ETKA

Modell	Jahr	HG	UG	Bildtafel	Einschränkung	UPD	15:21	14.02.2011
PHAE	2005	8	37	837-60		597

Kriterium 01 oder 02. - Pfostenverkleidungen ersetzen

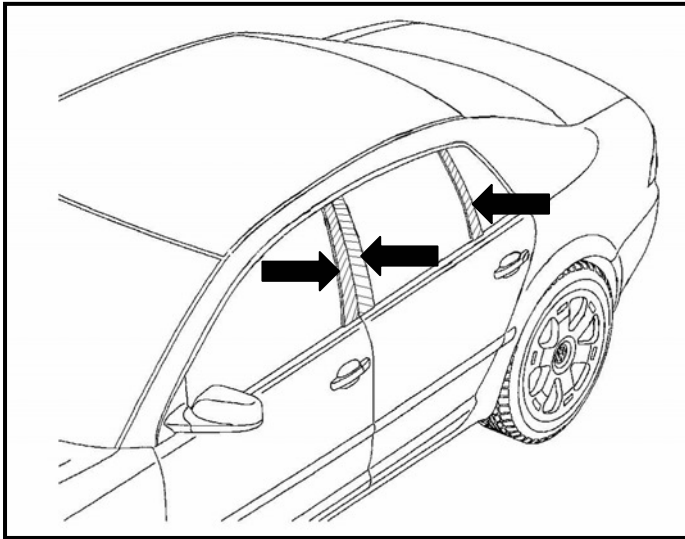
Ersetzen Sie auf beiden Seiten die sechs Pfostenverkleidungen (Pfeile) an den vorderen und hinteren Türen laut Reparaturleitfaden (ElsaWin).

Die neuen Pfostenverkleidungen sind grundsätzlich mit einer angeklebten Dichtlippe versehen. An Fahrzeugen deren Fensterführungen bereits mit einer Dichtlippe versehen sind, müssen die angeklebten Dichtlippen vor der Montage abgezogen werden.

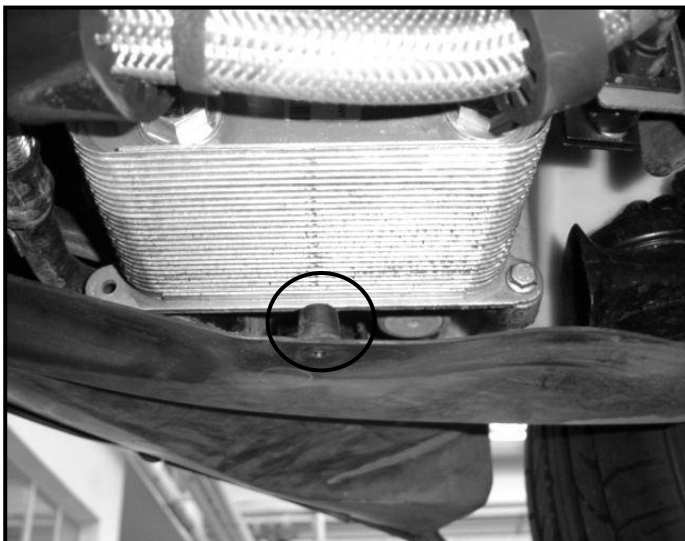
Fahrzeug mittels Hebebühne anheben und die vordere Geräuschdämpfung abbauen.

Entfernen Sie den Anschraubdom (Kreis) unter dem Getriebeölkühler vollständig aus der in Fahrtrichtung rechten Radhausschale.
